改善箇所説明図

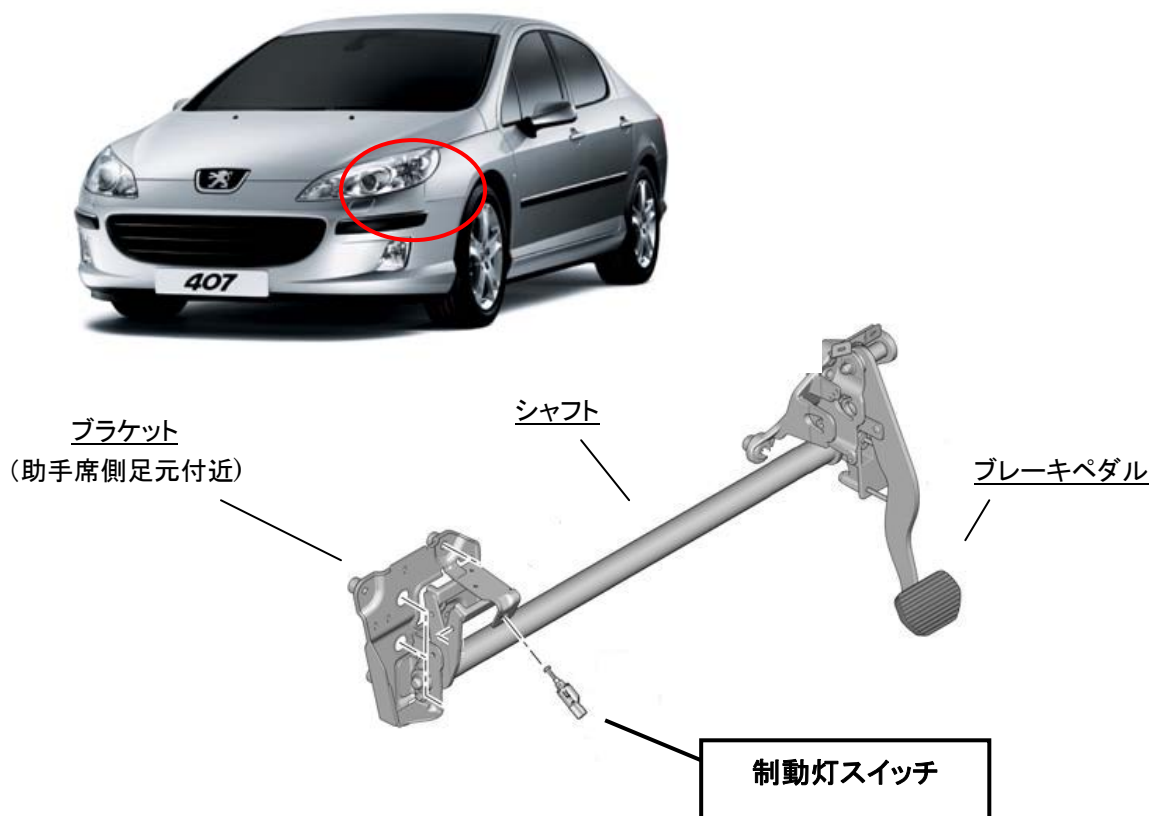
保安基準不適合箇所

制動灯スイッチ内部の接点の電気負荷に対する容量が不足しているため、ブレーキの繰り返し操作により接点が消耗し、制動灯が点灯しなくなり、シフトレバーがパーキング位置から動かなくなる、または再始動できないおそれがある。

全車両、制動灯スイッチを対策品に交換し、制動灯スイッチの配線に、電流制御用抵抗入り配線を追加する。
